### গণপ্রজাতন্ত্রী বাংলাদেশ সরকার

#### শ্রম ও কর্মসংস্থান মন্ত্রণাল্য কলকারখানা ও প্রতিষ্ঠান পরিদর্শন অধিদপ্তর

#### ক্যাপ পর্ববেষ্ফণের তথ্য

কারখানার নাম	আহ্মান অ্যাপারেলস লিমিটেড
ঠিকানা	M.S. Tower-2, Siddirgonj bus stand, Narayanganj
কারখানার কোড	NRY011
কালার কোড

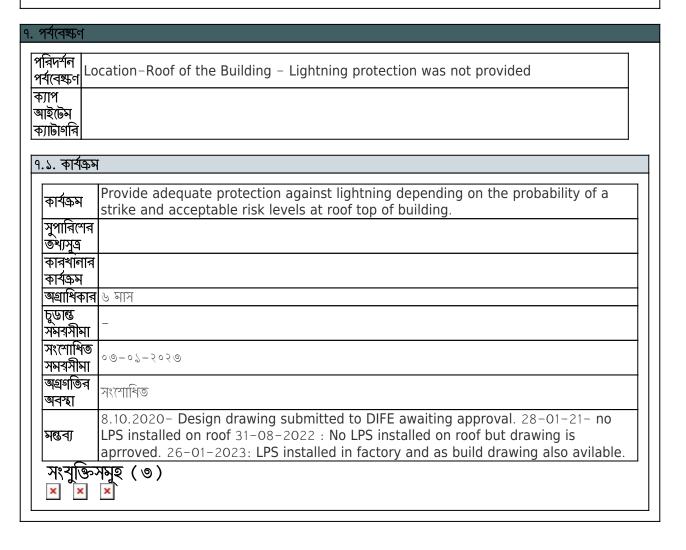
পরিদর্শন Location–MDB–1 for finishing section at 1st Floor – Rubber mats was not provided in পৰ্যবেষ্ণণ front of the mentioned Distibution board. ক্যাপ আইটেম ক্যাটাগরি ২.১. কাৰ্যক্ৰম কাৰ্যক্ৰম Provide rubber mats of adequate size in front of distribution panel. সুপারিশের <u>ভূগ্যসূত্র</u> কারখানার কাৰ্যক্ৰম **অগ্রাধিকার** ৬ সপ্তাহ চুডান্ড *ने*भेश्रेत्रीमा সংশোধিত 28-0P-5055 সমশ্বসীমা অগ্রগতির সংশোধিত অবস্থা 8.10.2020- Rubber matt provided. 28-01-21- Rubber mats provided 31-08-2022 মন্তব্য : Rubber mats provided সংখুক্তিসমূহ (১)

#### ১১. পর্যবেষ্ণণ

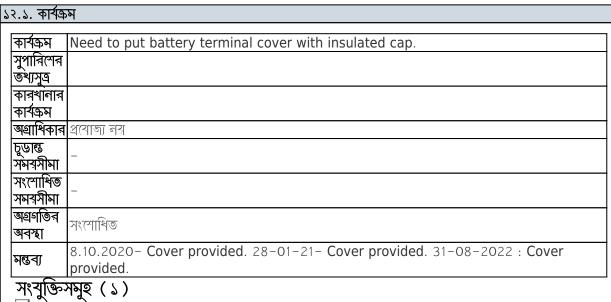
পরিদর্শন পর্ববেষ্ক্রন All the distribution boards do not have clear and permanent identification markings.
ক্যাপ আইটেম
ক্যাটাগরি
১১.১. কাৰ্যক্ৰম
Ensure clear and permanent identification marks are painted in all distribution

The way also and payment identification months are pointed in all distribution
কাৰ্শক্ৰম	Ensure clear and permanent identification marks are painted in all distribution boards, switchboards, sub main boards and switches.
সুপারিশের	
ভূখ্যসূত্ <u>র</u>	
কারখানার	
কাৰ্শক্ৰম	
<b>শ্বগ্রা</b> শিকার	প্রবোজ্য নয়
চুডান্ড সময়সীমা	
সংশোধিত সময়সীমা	_
অগ্রগতির অবস্থা	চলমাল
মন্তব্য	8.10.2020- Printed marking available. Permanent marking not provided. 28-01-21- Printed marking available. Permanent marking not provided. 31-08-2022: Printed marking available. Permanent marking not provided. 26-01-2023: Same as before

#### ১৫. পর্যবেষ্ণণ

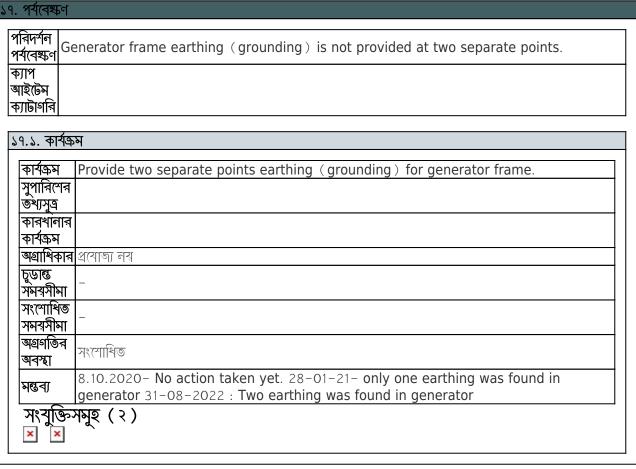
পরিদর্শন পর্শবেষ্ <u>ষ</u> ণ	Phase separators are not provided between terminals on circuit breakers.
ক্যাপ আইটেম	
ক্যাটাগরি

কাৰ্যক্ৰম	Install phase separators between terminal connections at circuit breakers.
সুপারিশের	
ত্থ্যসূত্র	
কার্খানার	
কাৰ্যক্ৰম	
অগ্রাধিকার	প্রবোজ্য ন্য
চুডান্ত	
সময়সীমা	
সংশোধিত	
সময়সীমা	
<u>অগ্রগতির</u>	সংশোধিত
অবস্থা	71/( 111 19
	8.10.2020- Provide phase separator. Phase separator missing in 4th floor MCCB.
<u> মন্তব্য</u>	28-01-21- Phase separators were found between terminals 31-08-2022 : Phase
	separators were found between terminals
